PROJEKTOVÁ DOKUMENTACE

ZMĚNOVÝ VÝKRES
PROJEKTOVÉ ZÁSUVKY - systém HÄFELE

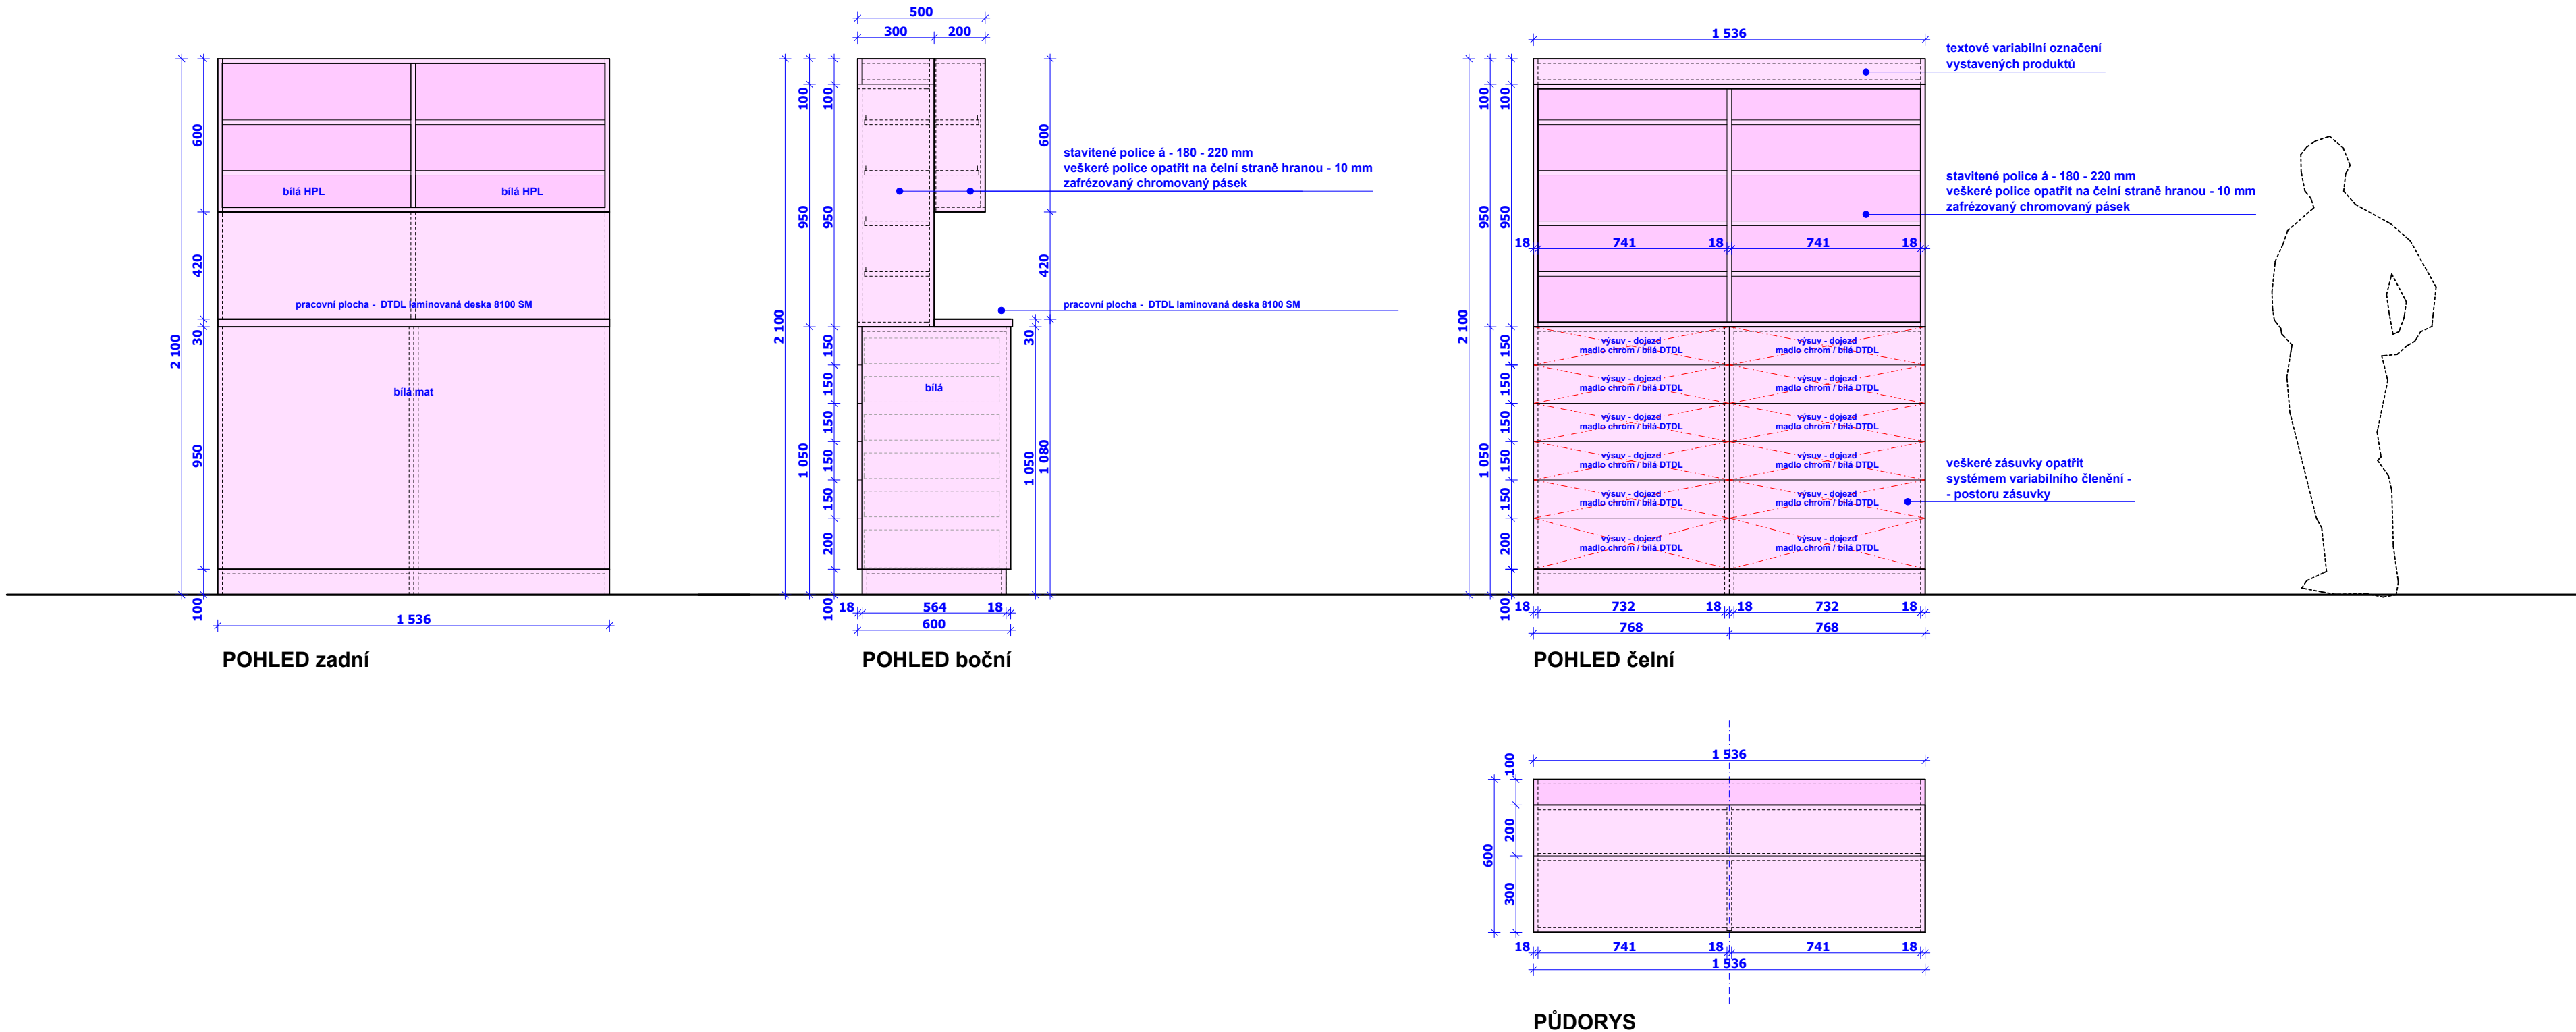
ZMĚNOVÝ VÝKRES

- PROJEKTOVÉ ZÁSUVKY - systém HÄFELE
- DTDL laminovaná deska 8100 SM bílá tl. 18 mm (korpus včetně pohledových zad, čela zásuvek, police, sokl)
- madlo na zásuvky TULIP UMBERTO 256 chrom lesklý
- skříně kotveny vzájemně k sobě z bočních stran
